**RESOLUCION No. 139 DEL 29 DE ENERO DE 2024**  
**ARMENIA QUINDIO,**

**"POR MEDIO DE LA CUAL SE NIEGA UN PERMISO DE VERTIMIENTO DE AGUAS RESIDUALES DOMÉSTICAS PARA UNA (1) VIVIENDA CONSTRUIDA EN EL PREDIO DENOMINADO 1) LA COQUETA UBICADO EN LA VEREDA PUEBLO TAPADO DEL MUNICIPIO DE MONTENEGRO (Q) Y SE ADOPTAN OTRAS DISPOSICIONES"**

**CONCEPTO TÉCNICO PARA TRÁMITE DE PERMISO DE VERTIMIENTO CTPV-465-2023**

*Imagen 2. Capacidad de uso de suelo en la ubicación del vertimiento*

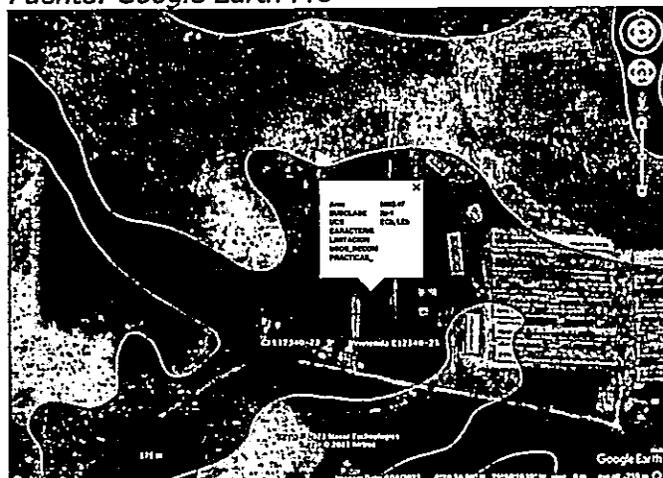
Según lo observado en Google Earth Pro, se evidencia que el punto de descarga se encuentra por fuera de polígonos de Suelos de Protección Rural y de Áreas y Ecosistemas Estratégicos. Además, se evidencia que dicho punto se encuentra ubicado sobre suelo con capacidad de uso agrológico 2p-1 (ver Imagen 2). No se observaron nacimientos ni drenajes superficiales en el área de influencia directa de la disposición final.
